第三回作業班に関する コメントの回答

2020年1月20日
日本電信電話株式会社

第三回作業班(VHF作3-3)で頂いたコメントへの回答^④

＜VHF作3-3: VHF帯加入者系無線システム周波数共用に関する報告の補足＞

■ 混信保護値の根拠

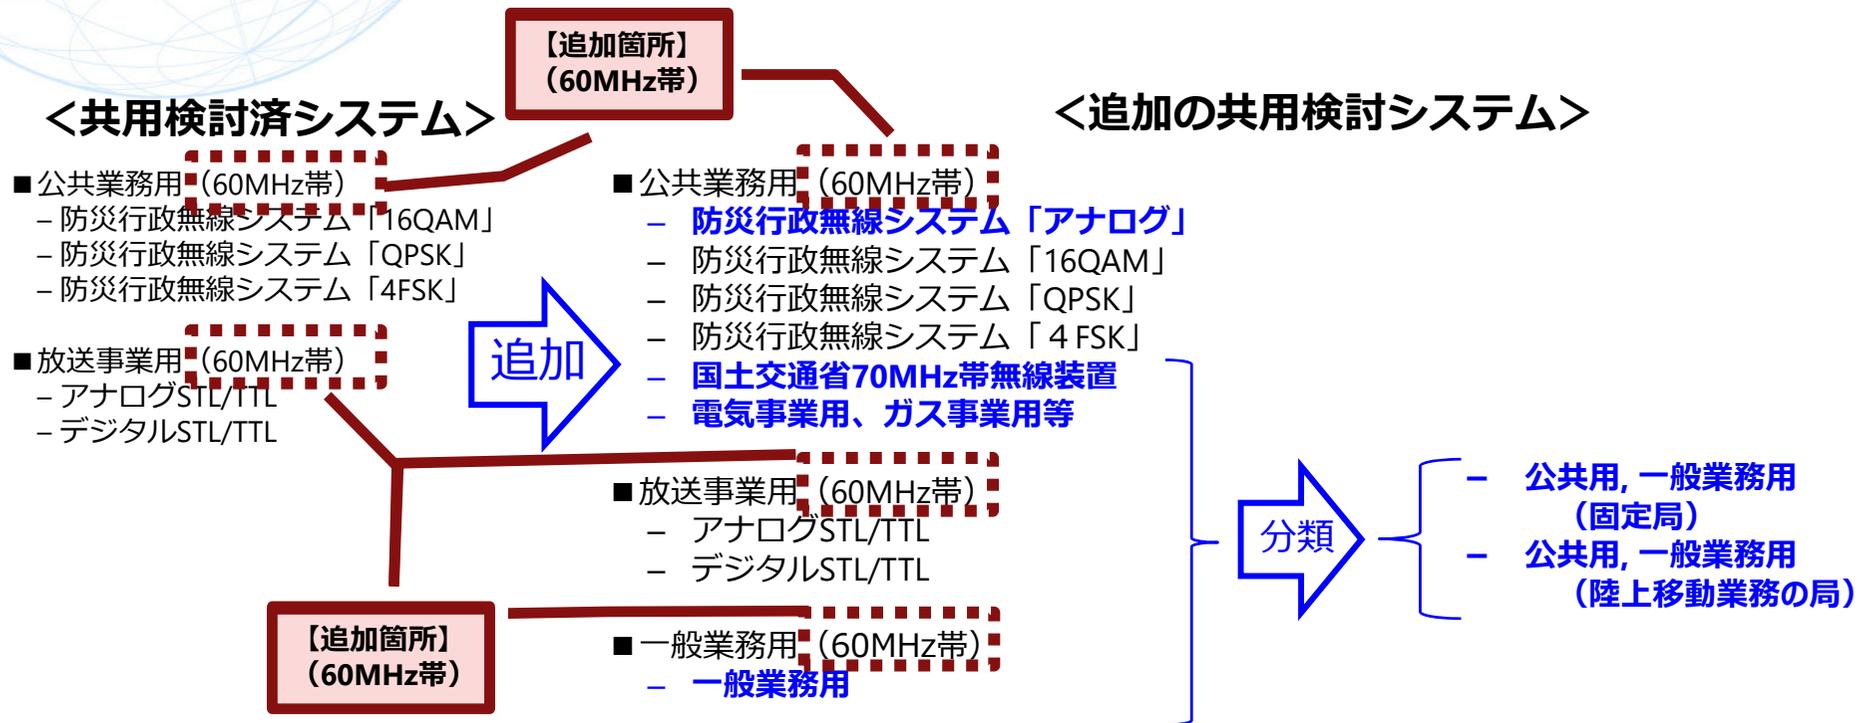
- 混信保護値の**根拠の明確化**についてご指摘を頂きました。
- 混信保護値は、高度化システムにおける雑音配分において、**所要C/Nの50%を配分**しております。（P5の通り）
- 算出方法については、VHF作2-1のP16の記載の通りです。
- 混信保護値を再確認したところ、VHF作2-1の**数値に誤記**が見つかりましたので**再度提案**いたします。（P7の通り）

<干渉検討モデル例>

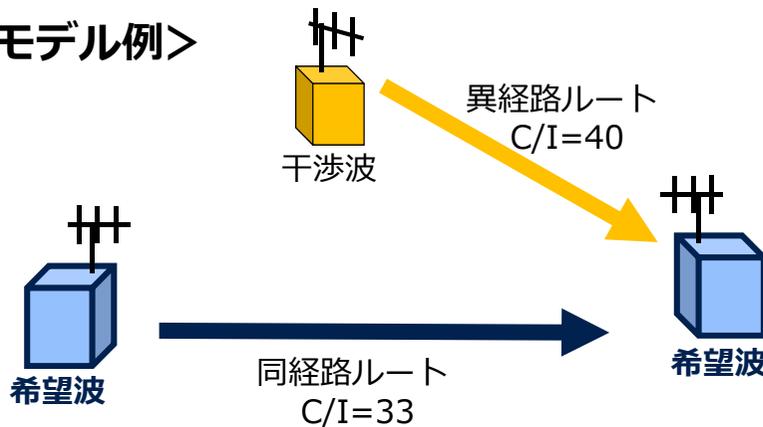
【補足】混信保護値の考え方

- 混信保護の干渉検討としては、同経路と異経路の考慮が必要である。
- 同経路においては、装置増設などにおいて、送信タイミングの同期等により、同経路干渉による影響は回避可能である。
- 異経路においては、無線局の置局位置が明確なため、離隔距離や周波数離調の確保等により、異経路干渉による影響は回避可能である。
- 各経路からの干渉雑音配分を事前に調整することで柔軟に置局設計が可能となるため、経路ごとの判定ではなく**干渉電力の総和**で判定を行う。
- このため総和の混信保護値で提案した。
